SERVICE INFO – FAG 0034

Konwersja na moduł piasty FAG

Producent: Alexander Dennis

Modele: Enviro 400, 500
Euro 2, 3, 4, 5
Javelin
Trident 2, 3

Foto 1: W osiach oznaczonych symbolem S63U, oprócz modułu osi FAG trzeba wymienić również: tarczę hamulcową, pierścień nośny, szpilki koła i nowe śruby.

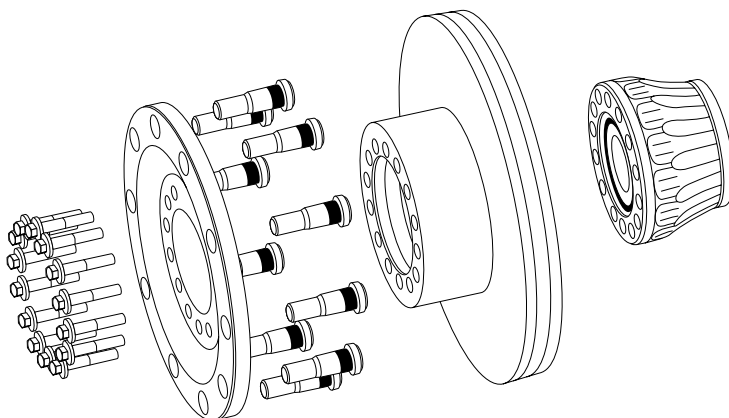
Dla osi DANA wymienionych powyżej (S63U, S75U, T75U), producent pojazdów Alexander Dennis zmienił dostawcę łożysk z Timken-a na FAG.

W przypadku wymiany łożysk w osiach oznaczonych symbolami S63U, S75U lub T75U mogą być zastosowane jeszcze łożyska Timken. W przypadku zmiany na FAG potrzebne są dodatkowe elementy.

Symbol osi	Wymagane elementy	Numer części Alexander Dennis	Ilość
S63U	Pierścień nośny koła	658468-3	1 x
	Szpilka koła	650723-2	10 x
	Tarcza hamulcowa	658468-4	1 x
	Śruba	658468-5	14 x
S75U	Pierścień nośny koła	661391-2	1 x
	Śruby	661391-3	14 x
T75U	Pierścień nośny koła	661391-2	1 x
	Śruba	661391-3	14 x
NDS 80	Brak	-	-

Momenty dokręcenia śrub: 236 - 260 Nm (174 - 192 lbf ft)
